Additif 43 : Règlement n° 44

Révision 3 – Amendement 4

Complément 11 à la série 04 d'amendements au Règlement – Date d'entrée en vigueur : 9 février 2017

Prescriptions uniformes relatives à l'homologation des dispositifs de retenue pour enfants à bord des véhicules à moteur (« dispositifs de retenue pour enfants »)

- « 4.9 Marquage des coussins d’appoint sans dossier

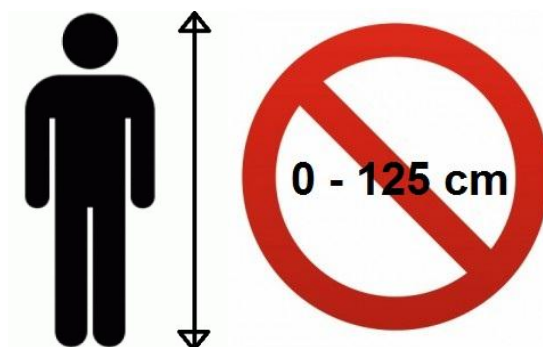
Ajouter un nouveau paragraphe 4.9, ainsi conçu :

Si le produit est un coussin d’appoint sans dossier, il doit porter l’étiquette ci-dessous, qui doit être visible en permanence par la personne installant le dispositif de retenue dans un véhicule, et doit être masqué lorsque le coussin d’appoint est utilisé avec son dossier amovible :
